諏訪都市計画道路 3・4・20号諏訪バイパス沖田大和線  
 下諏訪都市計画道路 3・4・6号高木東山田線  
 環境影響評価準備書に対する意見に係る都市計画決定権者等の見解

## 2. 意見の概要と都市計画決定権者等の見解

## H18年の諏訪湖水害 は理由になるか

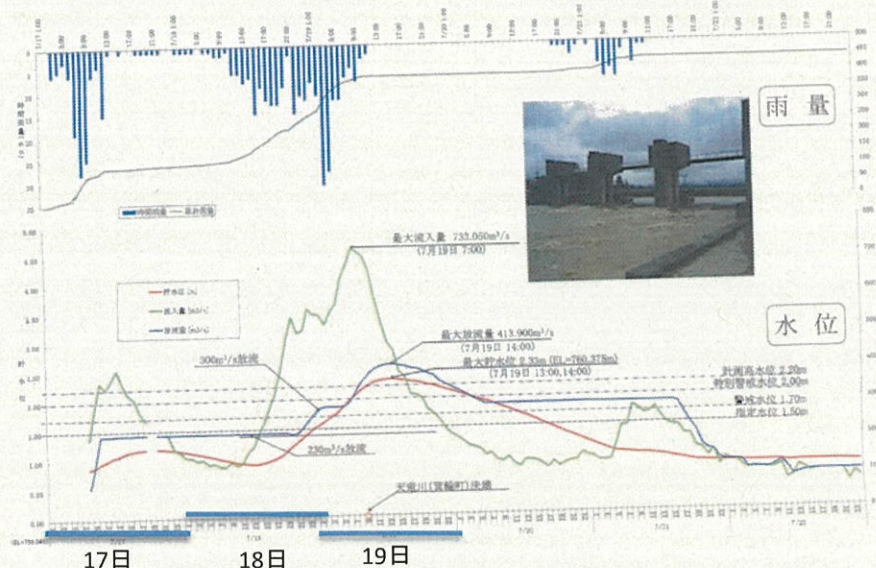
20号バイパスを建設する主な理由に、H18年の諏訪湖水害がある。S47年の目的にはなかった。中央道や湖周道路が開通し、しかも人口減少で渋滞が少なくなった20号に、新たに加えた名分である。問題はこの水害の危険性である。既に危険は回避されたと報告されている。もちろん、バイパスは役に立つ。しかし、水害が1000億円もかけて建設する大義名分になるのか。現20号の早期の改修の必要性がより高いのではないか。

H18豪雨を時系列で右に示す。図と諏訪市長の報告からわかるように、市長から再三の要請がありながら、当時の最大放流量の400m<sup>3</sup>/秒が、19日の06時頃になるまで実行されなかった。大雨洪水注意報は17日には出ており、20時には新川の氾濫も起きていた。230から300放流への変更は、やっと18日20時であり、その10時間後に慌てて300から400へと変更された。事態の急転で400に変更したと言われてもしょうがない。手遅れだった。18日20時の段階で、400での放流ができていれば、この水害は避けられた評価される。

建設事務所はこれを認めて、放流量の見直しをした。水位1.59mで300を350に、水位1.92mで400を430の放流に変更した。そして、430の放流をしていれば諏訪湖のH18年の洪水は起きなかったと結論している。下流で一ヶ所橋が流失したが、今は430を安全に流せる。H18年の水害は釜口水門の操作ミスであり、河川管理者から事情を聞いてほしい。まだ、最大の武器である事前放流も流域治水も使われていない。それが重要だろう。

- 詳細は、上の図を見ればわかるが、
- 17日午前 強い雨が降り始める。
  - 17日07時 大雨洪水注意報発令 27mm/hrの時間雨量
  - 17日20時 新川が溢水(back-water)
  - 18日午後 雨が再度強くなる  
20号線、中央道の通行止め
  - 18日20時 釜口放流230m<sup>3</sup>/sから300に変更  
諏訪市長は300から400への変更を再三要望  
諏訪湖浸水始まる
  - 19日02時 諏訪湖警戒水位1.7mを超える  
早朝に 30mm/hrの雨量
  - 05時頃 岡谷で土石流発生 死者8名
  - 19日06時 やっと 300から400に変更
  - 19日12時 水位2.33mを超える  
大規模な諏訪湖の浸水発生

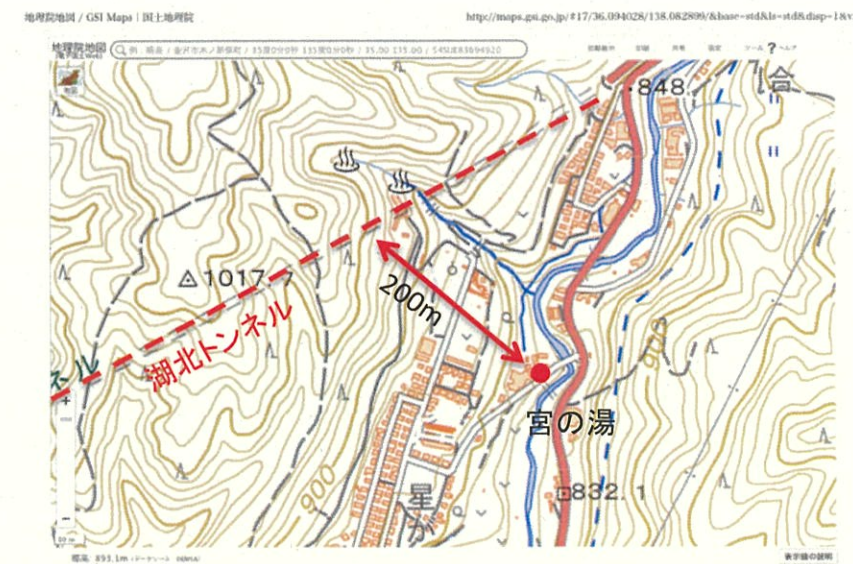
(1) 湖北トンネル事故では、大量の土石がトンネル内に流出し、直径25mで深さ85mの穴が開いた。更にまずいことに、これを塞ぐために凝固剤を流し込んだが、多くは田畑や地下に流出した。上水道水源があれば確実に汚染した。

(2) 岡谷から下諏訪を結ぶ長地トンネルで、常現寺沢の水が減った。深いところを掘るトンネルがなぜ地上の沢の減水を起こしたのか。上流に井戸を掘って放流したと聞く。

(3) 湖北トンネルの開通後に、ルートから200mの毒沢鉱泉:宮の湯の庭の生活井戸と池の水が枯れた。

近くのJR塩嶺トンネルでの大出水事故をあげるまでもなく、活断層の破碎帯を掘るトンネル工事では、専門家でも予想ができない出水事故が起こる。下諏訪温泉や諏訪五蔵の醸造水への影響が心配される。

## 準備書の温泉地下水の起源は間違い

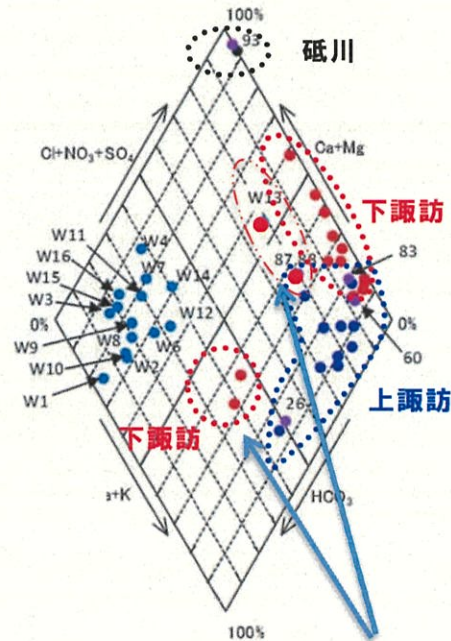
準備書や国道事務所が温泉事業者を訪問しての説明会で使った資料を検討する。そこでは次のように説明された。

- (1) 源泉は活断層に添って分布し、実施区域(トンネル)よりも深部の花崗岩を熱源とする。
- (2) 地下水を、山裾水と山地地下水と山地深層地下水に3類し、**山地深層地下水だけを温泉の起源とする。**
- (3) 上流の地下水を分析し、温泉とは水質が違うことから、影響はないとする。
- (4) 下諏訪温泉は深井戸であり深層地下水が起源である。工事による影響はないとする。

準備書 図11.6.2.24 スクリーン位置に注意最深部の85度の湯は複数の層の地下水を取り込みながら45度で湧出することがわかる。

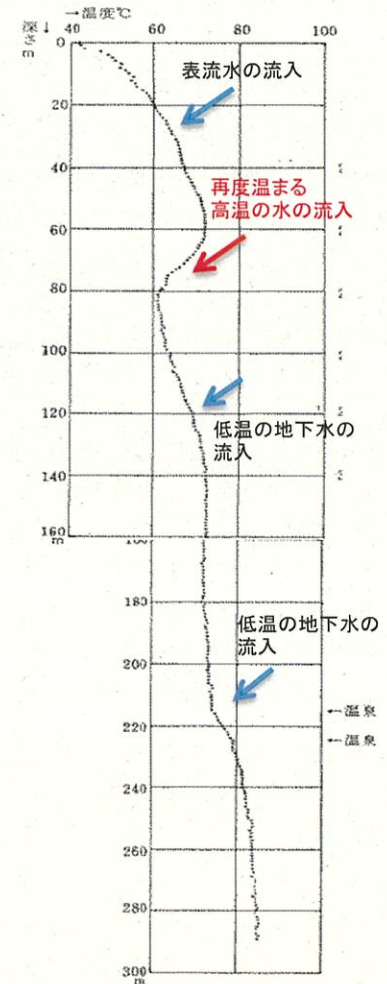
深井戸である北浜井戸の温度分布を示した準備書の図11.6.2.24を見ると、(2)のような乱暴な分析が意味をなさないことがわかる。右図から、温泉井戸は複数の層の地下水を汲み上げていることがわかる。温泉は山地深層水だけで、浅いトンネル工事は影響を与えないとする結論はあまりにも単純すぎる。

これらも下諏訪温泉である温泉の水質は複雑に分布する。図11.6.2.31を改良

## 下諏訪源泉(秋宮)の特徴

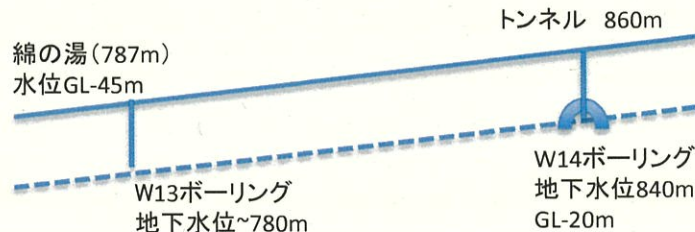
下諏訪秋宮地区には多数の源泉が存在する。準備書で、「城山源湯」はトンネルから250mと近い。多数の温泉旅館が使う「綿の湯」と「旦過源泉」を取り上げる。両者はトンネルから400mと近い。綿の湯の湯量は毎分285リットル、諏訪湖を作った活断層破碎帯に地下水が流れ込んで湧き出ている。かつては自噴していた。問題はこの地下水の供給元である。地区から続く山側の霧ヶ峰山麓からの地下水であるが、どの層を流れ下っているかはわかっていない。詳細にボーリングで調べる必要がある。北浜井戸の例からも、複数の層の水や浅い地下水の寄与もある。

綿の湯の標高は787mであるが、お湯の水面は地下GL-45mにある。標高742mに相当する。旦過は標高787mで、湯面はGL-7mで780mと極めて浅い。一方、トンネルを標高860mで、深さを50mとすれば標高810mmとなるが、地層の傾き(下図)を考えれば、旦過や綿の湯などの湯層とトンネルの深さはどこかで重なる。他にも、武居(秋宮の手水温泉)などがトンネルに近い。W14観測孔の地下水位もGL-20m(840)程度にあり、とても浅い。

準備書の図11.6.2.29 の酒蔵群の水質に、地蔵寺と秋葉神社を追加。地蔵寺湧水は角間川の伏流水ではない。このような分析が作文であることがよくわかる。

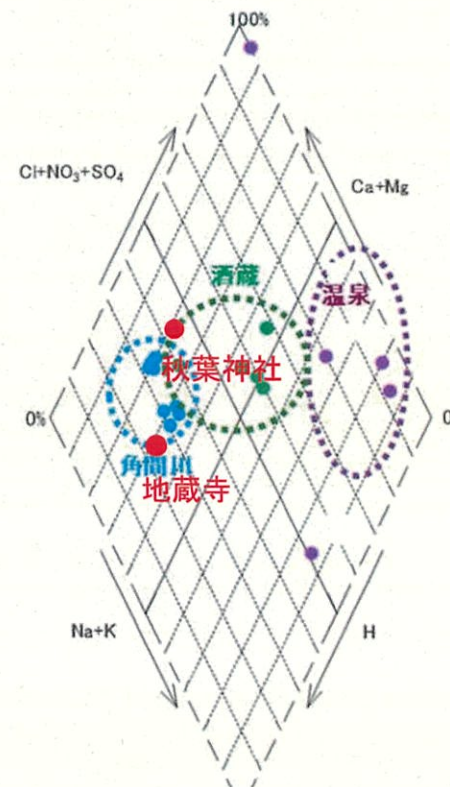
準備書では、諏訪市の酒蔵の水を分析し、次のように結論する。図11.6.2.29のように、酒蔵の水質は角間川と温泉の中間にあり、温泉は深層地下水で、酒蔵の水は角間川の伏流水と温泉水の混合であると、しかし同図に、次ページの図11.6.2.30に掲載され、**工事により影響があると認めた地蔵寺と秋葉神社の水質**を入ると、地蔵寺も秋葉の湧水も角間川の浸透水に分類される。溶岩の急斜面から湧く地蔵寺の湧水を、角間川の浸透水と考える人はいない。水源を水質から分析する場合、都合の良い作文になる。準備書を書いたコンサルには、それがわかっていない。

それでは何が信用できるか？ 地域に詳しい信大諏訪臨湖センターの宮原教授の論文では、同位体比の分析から、五蔵(真澄)の井戸の平均涵養標高を約1000mとする。この標高を角間川で辿ると2kmも離れてしまうが、五蔵の裏の福沢山は高さが1000mあり、そこには霧ヶ峰の湿原を源とする横河川が流れている。標高だけでは場所まではわからない。宮原は更に、五蔵や秋葉神社の水には硝酸態窒素が多く、それが横河川に非常に多いことも突き止めている。角間川の中流域には硝酸態窒素は少ない。これらの事実から、五蔵の水は、霧ヶ峰から踊り場湿原を経由して、横河川の源流域で湧出し、福沢山の裏あたりから地下水として地蔵寺や秋葉神社や五蔵に供給されていると考えられる。溶岩が流れた地質構造も諏訪市内に向かって傾斜している。

## 五蔵真澄井戸の理解

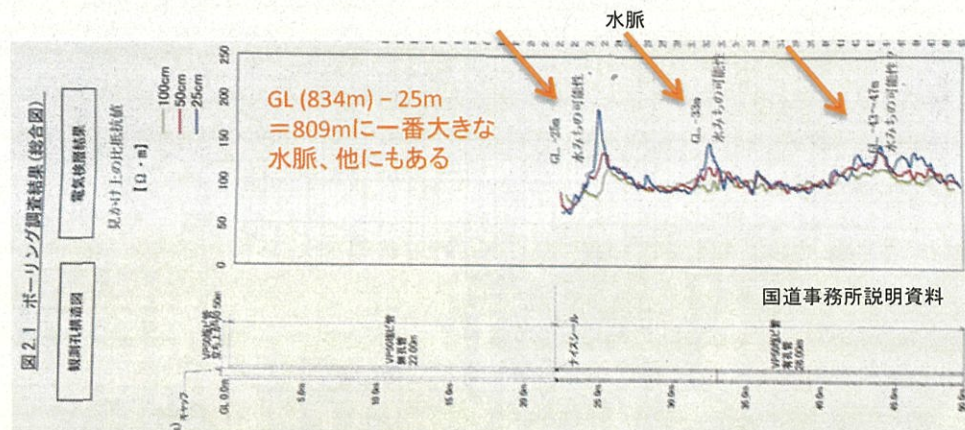
準備書の水象11.6.52ページで、地蔵寺と秋葉神社の湧水は、トンネルよりも深い深度を流動し、関連しない地下水と考えらるが、実施区域と関連性のある山裾地下水の一部混入が考えらる、山裾地下水の混入を認めて、トンネル掘削により地蔵寺と秋葉神社の湧水に影響が出るとした。

11.6.60の水象と12.1(23)の総合評価で、工事の実施に伴う地下水の低下により、湧水量の減少が懸念されるため、工事前と工事中の地下水の状況を観測し、最適な施工方法を採用することで、影響を低減できる、要するに、何が起きるか分からんが起きたら「観測修正法」で対応すると言う。

他方、国道事務所は、地蔵寺湧水の調査結果を「R2年6月国道事務所報告書」として寺に渡した。湧水より標高で20m高い1ヶ所だけのボーリングを行い、水脈を少なくとも3箇所(GL-25、-33、43-47m)見つけたと報告した。電気伝導と温水注水で整合性があり結果は信用できる。そして、国道事務所は

右図に、準備書で影響を認めた地蔵寺、秋葉神社と影響を認めなかった諏訪五蔵の真澄の井戸の位置を示す。真澄井戸は、五蔵の中でもとりわけ山麓に近いことに注意が必要である。秋葉社は清水町にある。

説明会で配られた都市計画変更図面。トンネル化と4車線化により、角間交差点は大きな変更を受ける。問題は、その先である。この立石線の温泉寺側に意味があるのか？ どこで議論され、住民は支持したのか？

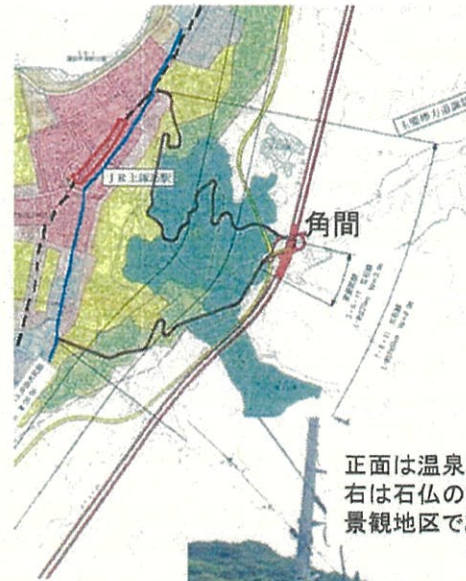
50年前の旧ルート約80%をトンネルにし、山側に移す詳細ルートが示された。バイパスは接続道路によって利便性や価値が決まる。下社秋宮と武居地区での接続道路の無さは大問題であり、両地区から要望が出ている。ここで取り上げるのは上諏訪の接続道路である。バイパスを角間で降りた大型トラックやバスは20号線の元町交差点に向かう。しかし、元町の交差点は、JRの踏切と並んで、この地域では最も渋滞する場所である。それでも大型車もバスも通ることはできる。

問題は、都市計画審議会でも議論されただろう、残り半分の立石線である。50年前に立案された時、この接続道路も考えられたようだ。説明会では、バイパスと同時に立石線も出てきた。本線の4車線化に伴う角間交差点の拡張による接続部分の変更だった。温泉寺に至る道路の説明はなかった。立石線は幅8mの道路として立案されている。審議会の委員には、どのような説明があったのだろうか？
